Modulo per la presentazione delle osservazioni per i piani/programmi/progetti sottoposti a procedimenti di valutazione ambientale di competenza statale

ID: 9778 Progetto impianto fotovoltaico di nuova costruzione denominato "Vermigliesca", di potenza di picco pari a 57.517,44 kW e potenza di immissione pari 55.000kW, nei Comuni di Marta, Capodimonte e Tuscania.

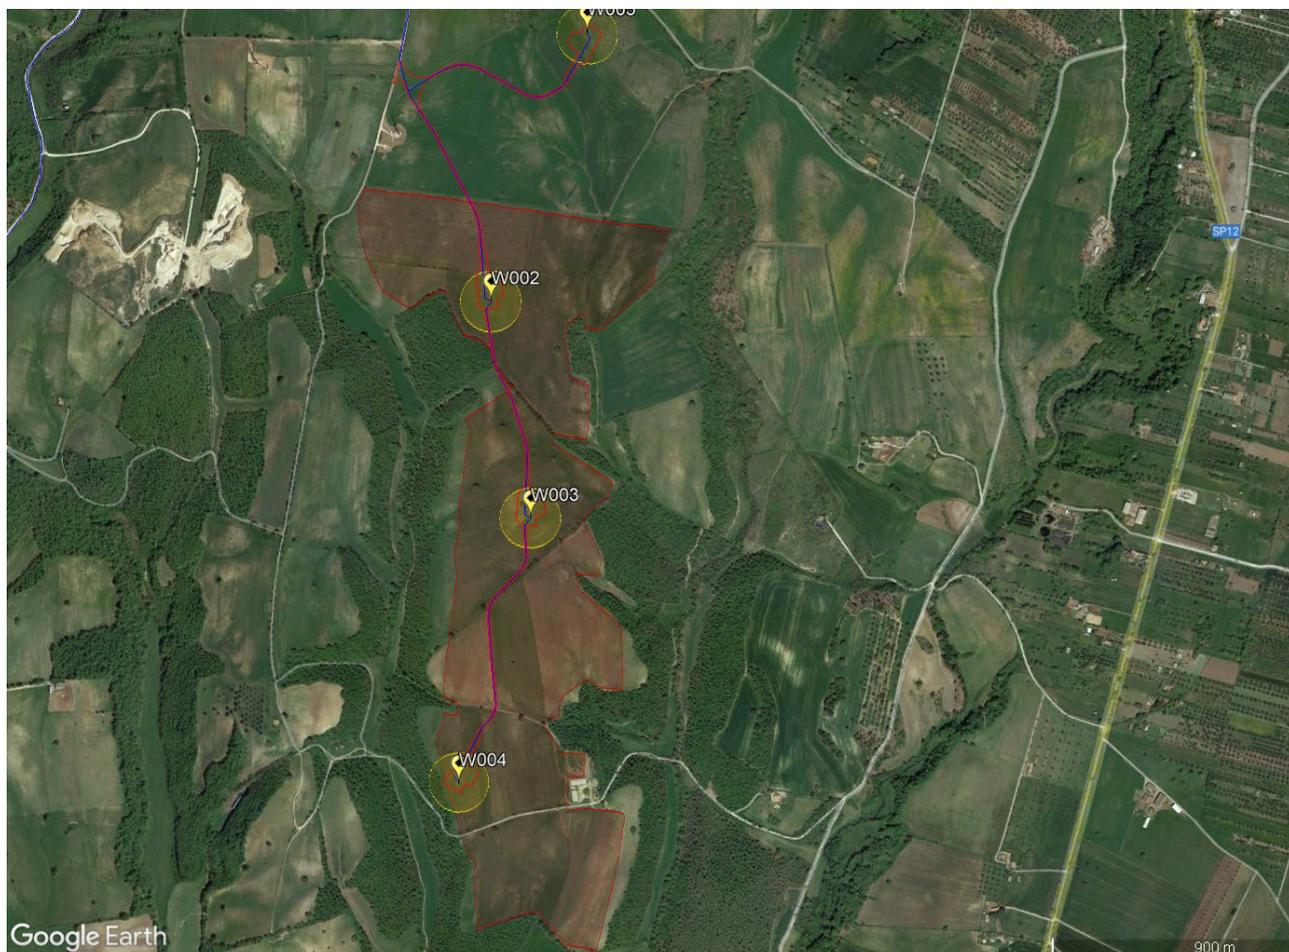
Ciò premesso, dall'analisi del layout del Progetto Vermigliesca, risulta evidente come l'area destinata ad ospitare i pannelli fotovoltaici sia totalmente interferente con gli aerogeneratori e tutte le opere connesse (cavidotti, piazzole di montaggio, viabilità e sorvoli), facenti parte del Progetto Capodimonte-Marta, contraddistinti con le sigle "W002- W003 e W004" come da immagine sotto riportata:

Pertanto, alla luce di quanto sopra esposto, nel rispetto dei criteri vigenti in materia, si richiede a Codesto Spett.le Ente, competente per le valutazioni *de quo*, di voler tenere conto della presenza del Progetto Capodimonte-Marta e della conseguente impossibile coesistenza con quest'ultimo del Progetto Vermigliesca, come sopra citati e raffigurati.

Così non è stato e si è determinata un'evidente interferenza tra l'impianto fotovoltaico del Progetto Vermigliesca con gli aerogeneratori del Progetto Capodimonte-Marta, che si ripete, è già in istruttoria tecnica presso la Regione. Pertanto, si richiede a Codesto Spettabile Ente, di considerare la presenza degli aerogeneratori afferenti al progetto della scrivente Società, come sopra ben esposto e raffigurato, nelle valutazioni da effettuare per il progetto Vermigliesca.
